(仮称) 大分日出杵築風力発電事業

環境影響評価方法書

補足説明資料

リエネ大分日出杵築ウインドファーム合同会社

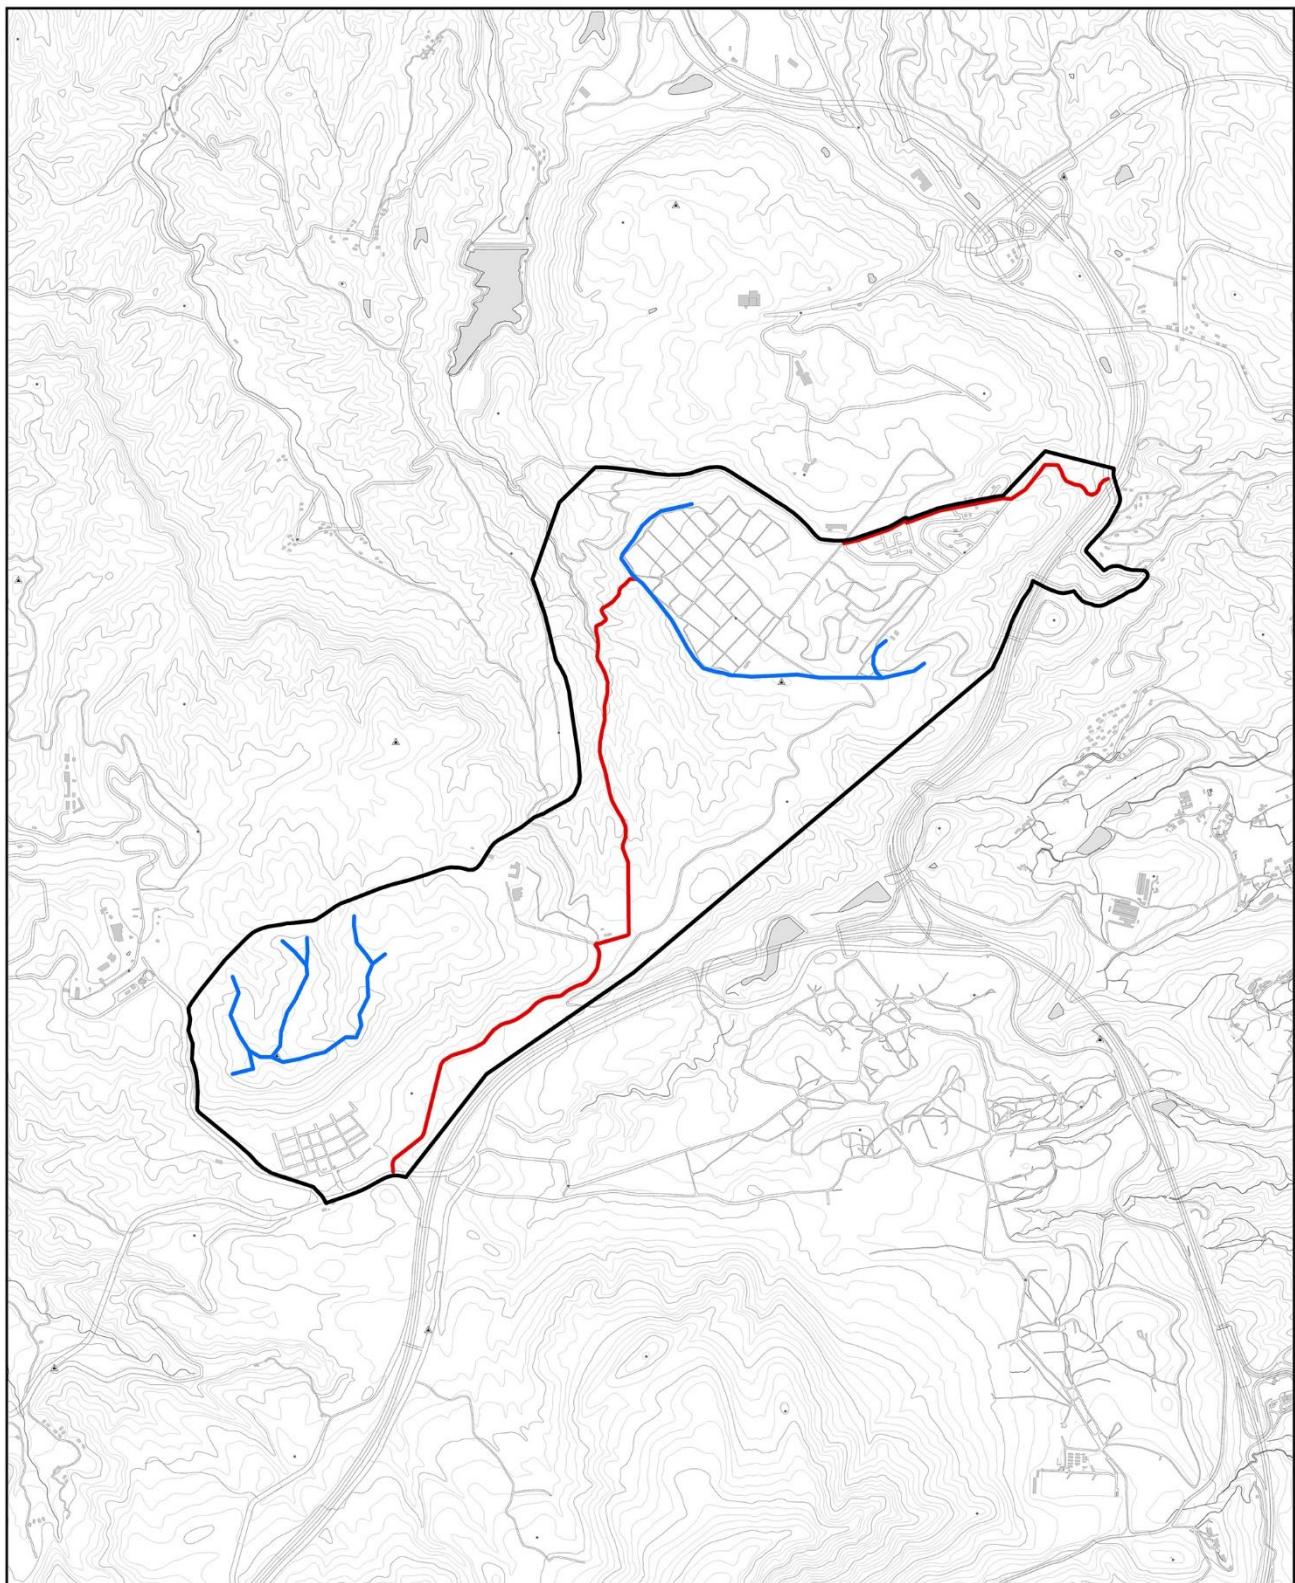
引用先のリンクが表示できません。ブラウザ Chrome, Edge, FireFox のすべてで表示不可です。

環境省の風況マップ自体にアクセスができない状況のようです。環境省の再生可能エネルギー情報提供システム (REAPOS) からダウンロード可能なため、URL を「https://repos.env.go.jp/web/data/wind_map」に修正します。

図 対象事業実施区域内の既存道路
(地形図)

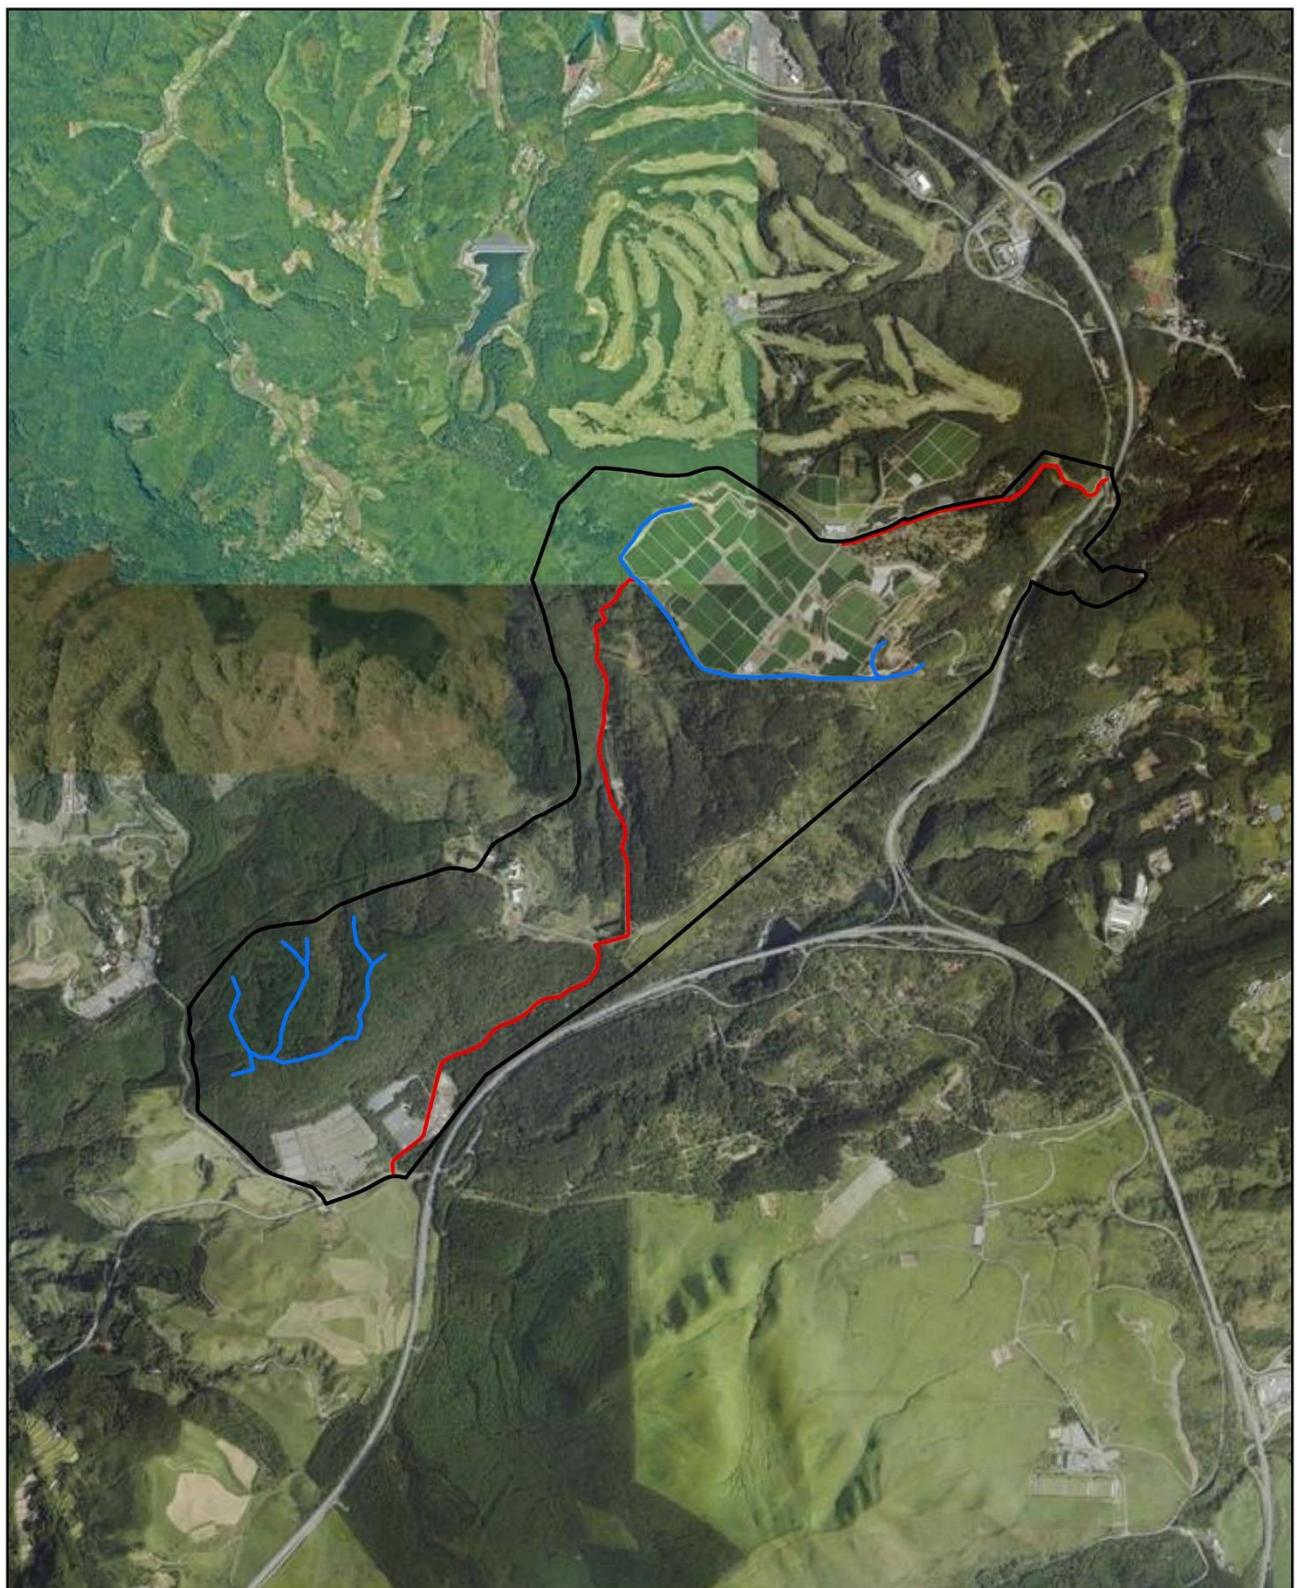
対象事業実施区域内の既存道路を示してください。また、現時点での予定で結構ですので新設道路および風車設置位置を示してください。

現段階の対象事業実施区域内で利用を検討している既存道路を次ページの図面に示します。新設道路につきましては、風力発電機の設置位置に合わせて今後設計する予定ですが、現時点では未定のため、今後の現況調査の結果を踏まえて検討してまいります。

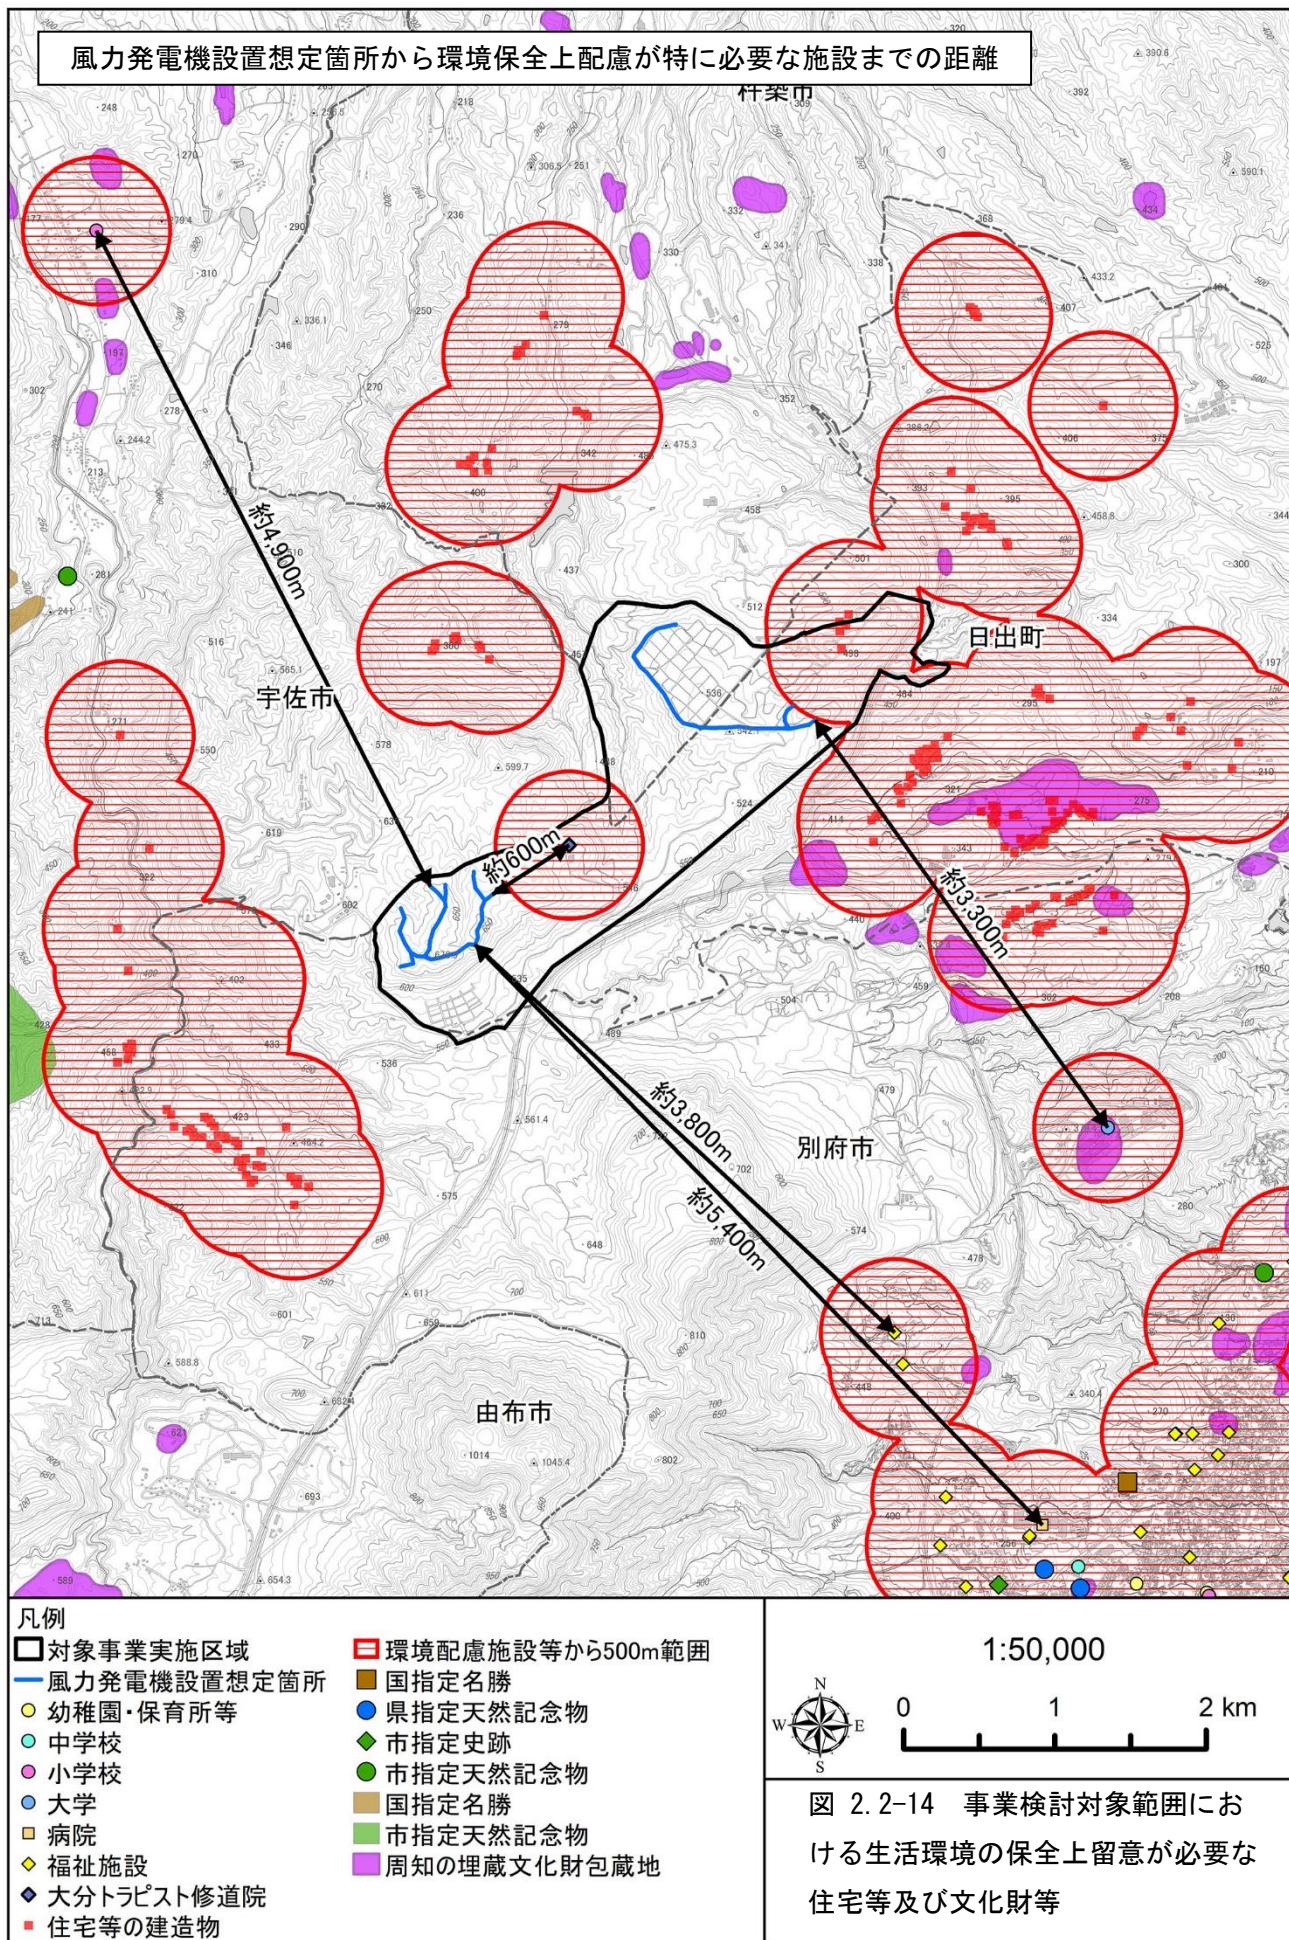
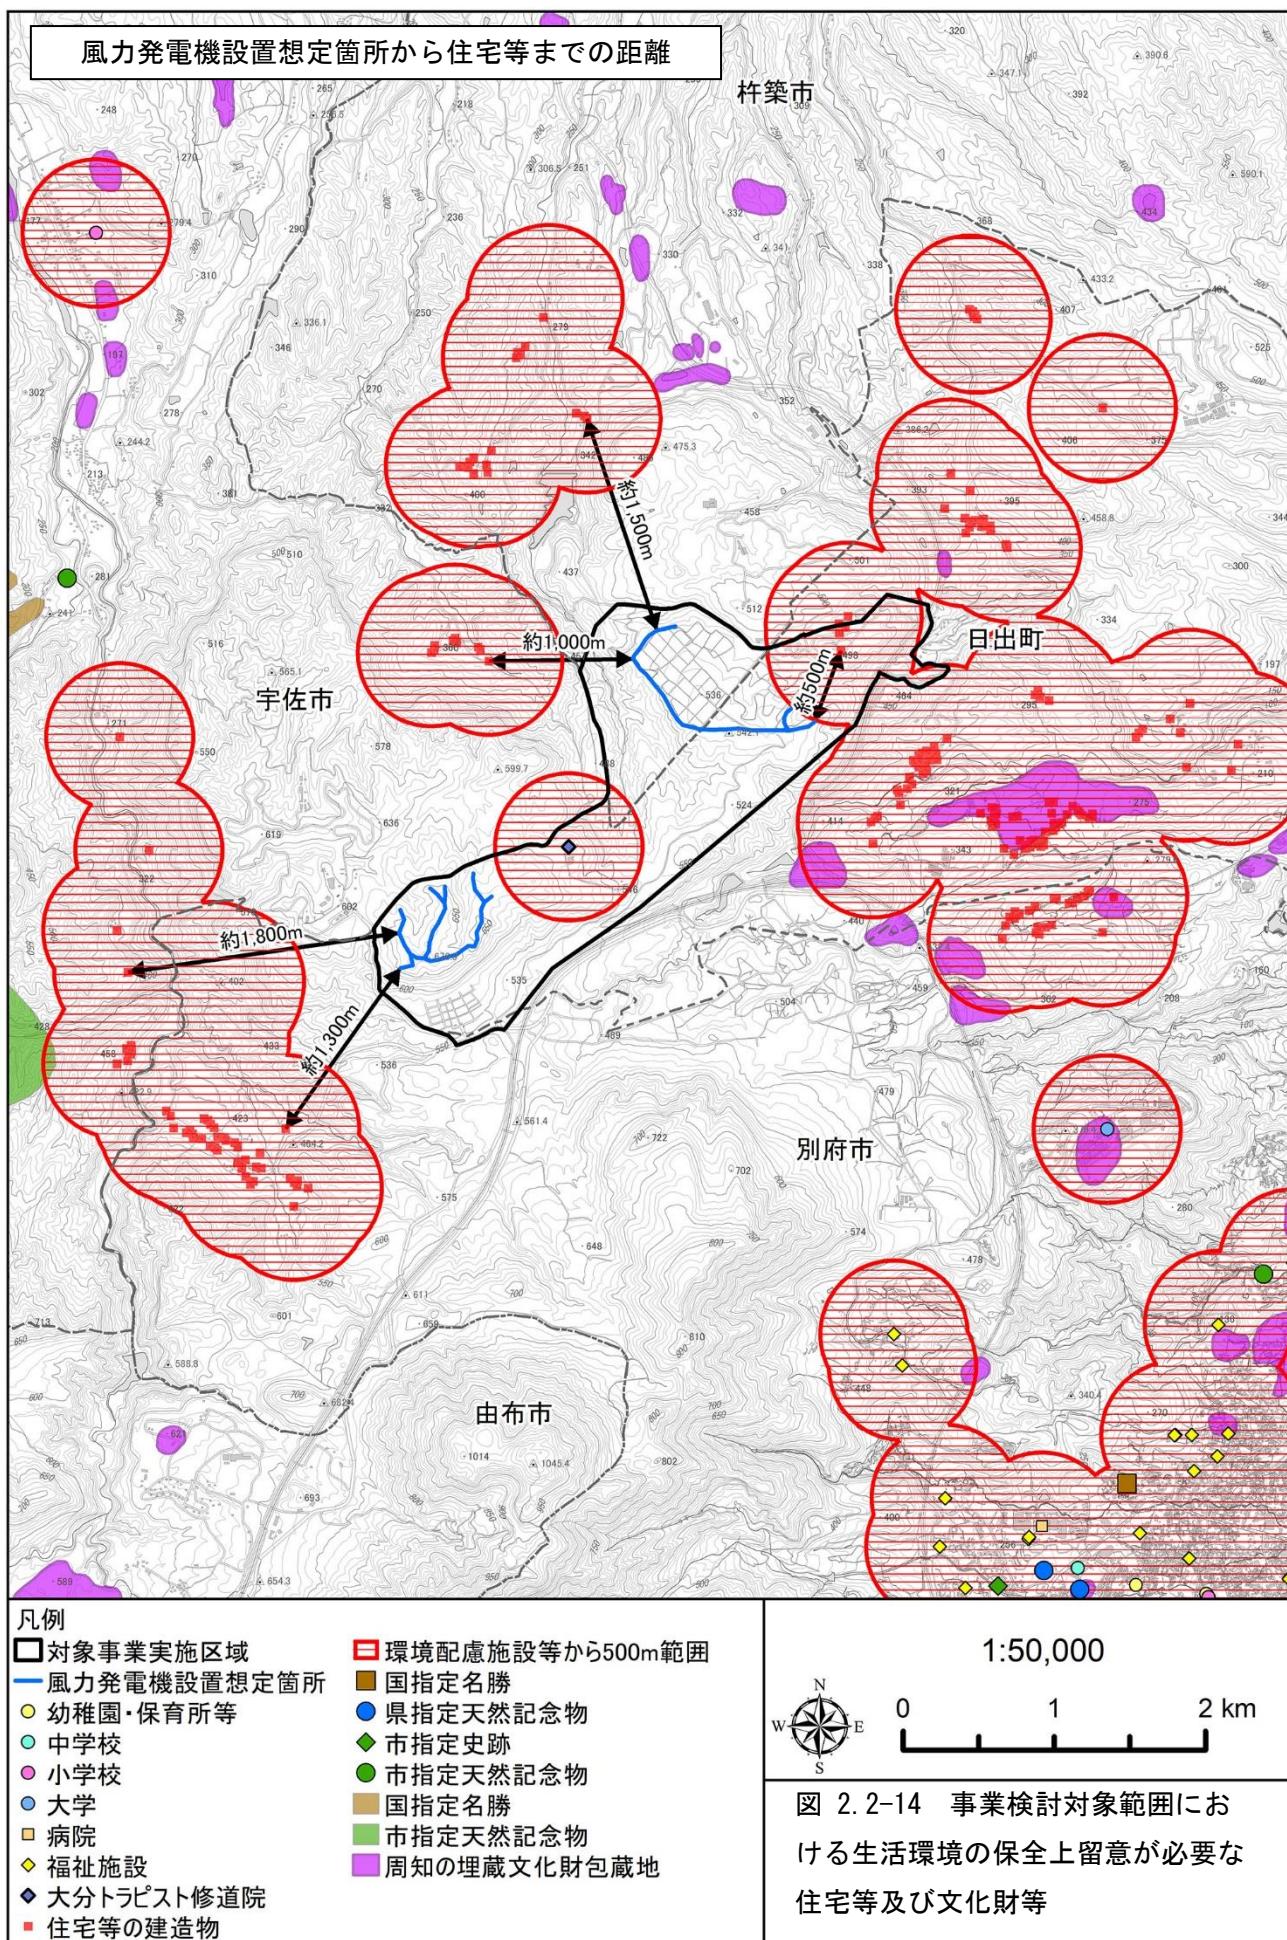
対象事業実施区域内に大分トラピスト修道院や複数の民家が含まれており、風車設置想定箇所から 500m 程度しか離れていないようです。これについてはどの様にお考えでしょうか。
また、これらの施設や住居の上水道はどの様にして得ているのか教えて下さい。

大分トラピスト修道院や民家については、騒音などの調査結果を基に風力発電機の配置を検討し、必要に応じた対策を考えてまいります。

上水道については、一部では主に井戸水や湧水を利用していると確認しておりますが、実態の把握のため、今後もヒアリング等による情報の収集に努めます。また、工事などによる影響にも配慮し、地域の皆様のお話を伺いながら対応を検討してまいります。
